Projekt:	Rekonstrukce objektu MŠ Palackého 4057 v Chomutově		
Objednatel:	Statutární město Chomutov		
Předmět:	Oznámení možné změny (OMZ)		4

Stavební Objekt: ODTAHOVÉ POTRUBÍ OD KUCHYNĚ , VENTILAČNÍ ŽALUZIE, KABELÁŽ PRO INTERNET A NÁKLADNÍ VÝTAH, OBLOŽENÍ VZT POTRUBÍ SDK

Projekt:	Rekonstrukce objektu MŠ Palackého 4057 v Chomutově	
Objednatel:	Statutární město Chomutov	
Předmět:	Pokyn k provedení změny (PPZ)	4

Odtahové potrubí od digestoře MŠ RADOST Palacká Chomutov

DOKUMENTACE

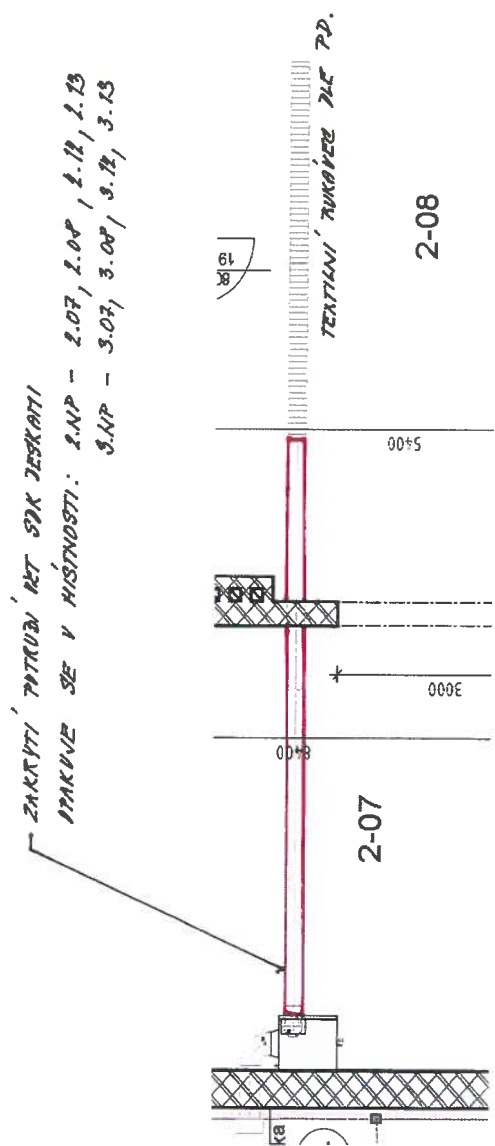
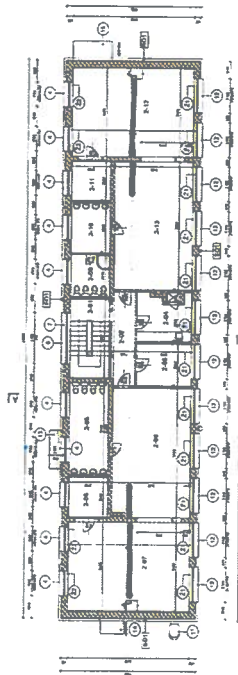
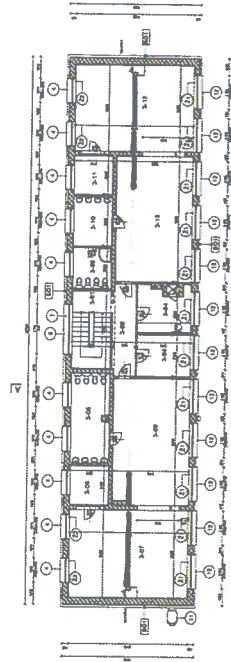
Jedná se o plechové potrubí s izolací, osazené jako stoupačka na fasádě objektu mateřské školy. Potrubí je instalováno pro odtaž od digestoře. Při kontrole potrubí bylo zjištěno, že vnější a vnitřní plášť je zkorodován a izolace je již na hranici životnosti, nefunkční. Při zateplení objektu musí být stoupačka demontována.

Vzhledem k současnému stavu stoupačky a nutné demontáži, není již možné toto zařízení zpětně instalovat.

DEMONTOVANÝ KOMÍN PRO ODVĚTRÁNÍ KUCHYNE
NOVÝ ODTAH BUDE UMÍSTĚN NA STEJNÉ MÍSTO

ZÁKLOP VZT POTRUBÍ SÁDROKARTONEM
